福島第二原子力発電所
原子炉施設保安規定変更認可申請について

令和3年1月
東京電力ホールディングス株式会社

福島第二原子力発電所原子炉施設保安規定変更認可申請について

福島第二原子力発電所原子炉施設保安規定変更の詳細について① (1 / 5)

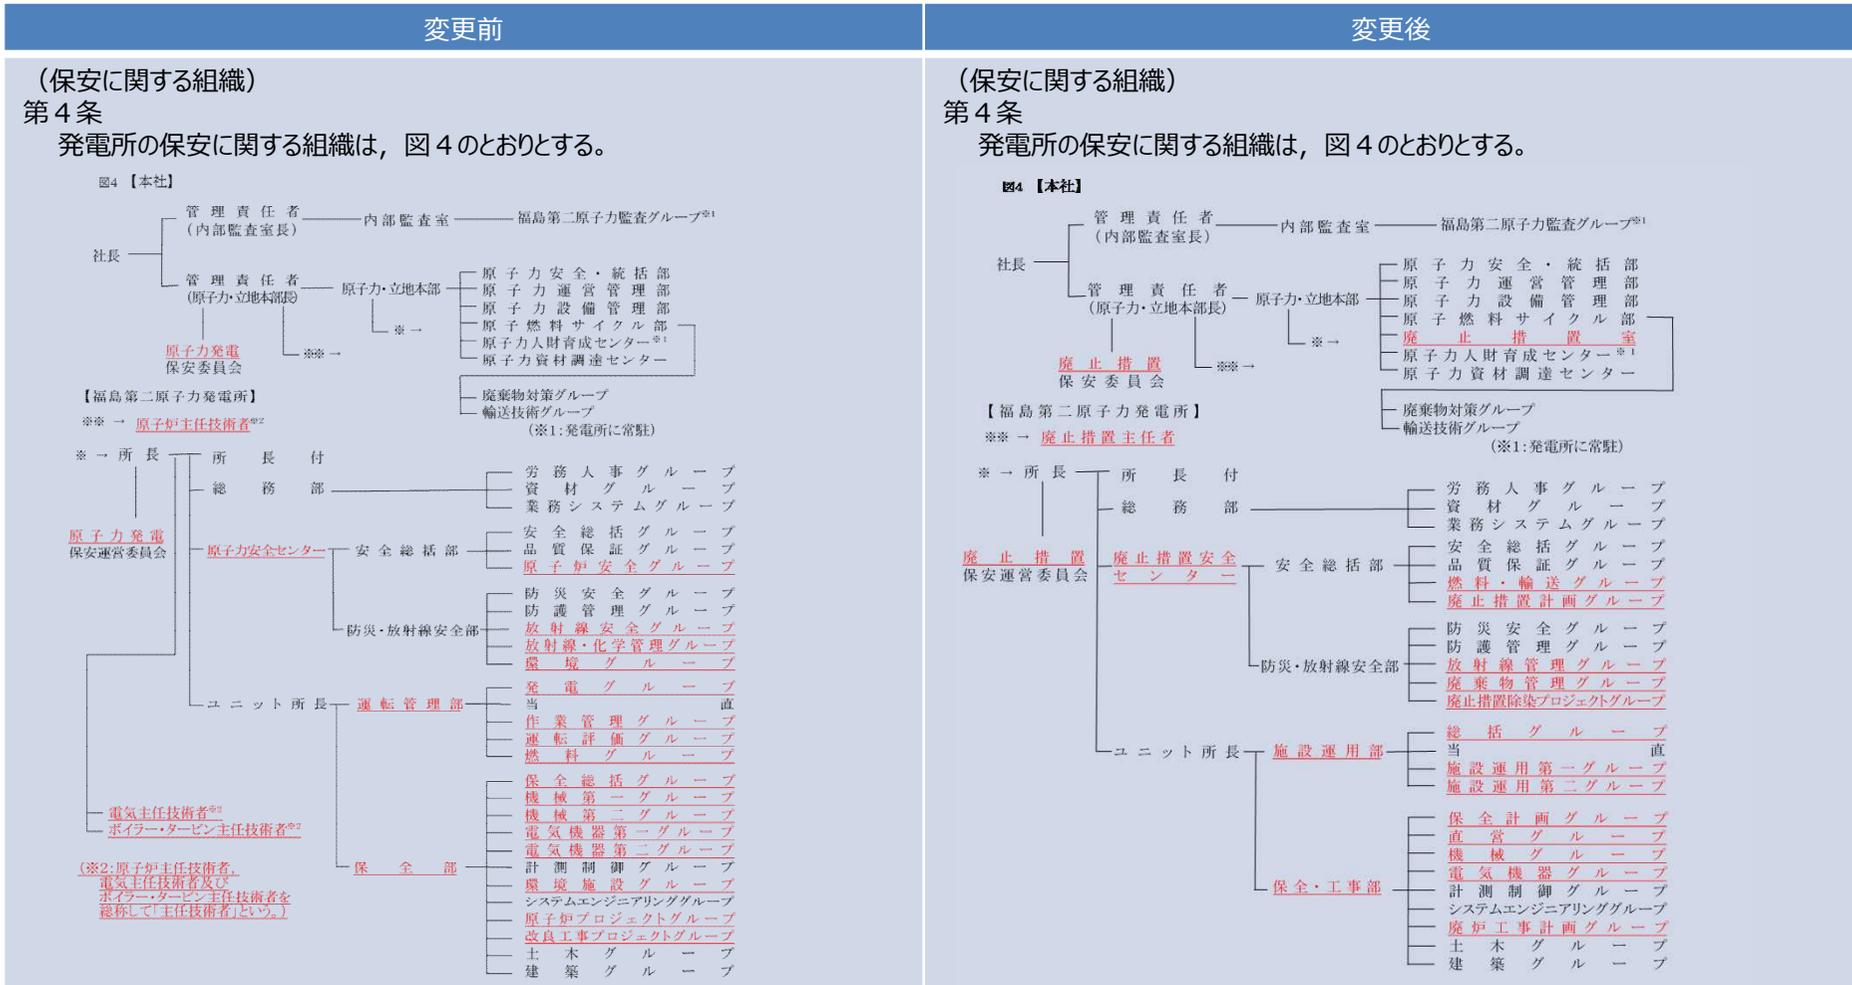
①廃止措置に係る組織及び廃止措置主任者の追加（原子炉主任技術者，電気主任技術者，ボイラー・タービン主任技術者を組織図から削除），廃止措置に係る組織の職務を規定，廃止措置移行に合わせて組織の統合／組織名称の変更【第4条，5条】（1 / 5）

福島第二原子力発電所原子炉施設保安規定変更の詳細について（③の補足）

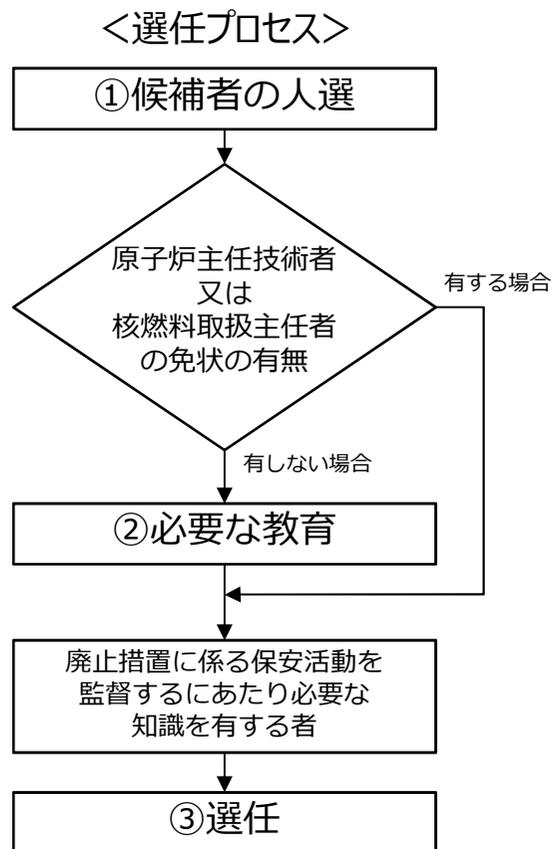
廃止措置主任者及び代行者の選任については、保安活動を監督するにあたり必要な知識を有する者を原子力・立地本部長が選任するプロセスを社内マニュアルに定めることとしている。

各プロセスの内容													
①	<p>以下の（１）から（５）のいずれかの業務に従事した期間が通算して３年以上で、かつ、特別管理職の中から選任する。</p> <p>（１）原子炉施設の施設管理に関する業務 （２）原子炉の運転に関する業務 （３）原子炉施設の設計に係る安全性の解析及び評価に関する業務 （４）原子炉に使用する燃料体の設計又は管理に関する業務 （５）原子炉施設の放射性廃棄物管理に関する業務</p>												
②	<p>以下の必要な知識のうち、発電所又は本社の特別管理職として業務経験がある者は知識を有する者と判断する。また、基準を満たしている項目以外については、教育により補われていることが確認できれば、知識を有する者と判断する。</p>
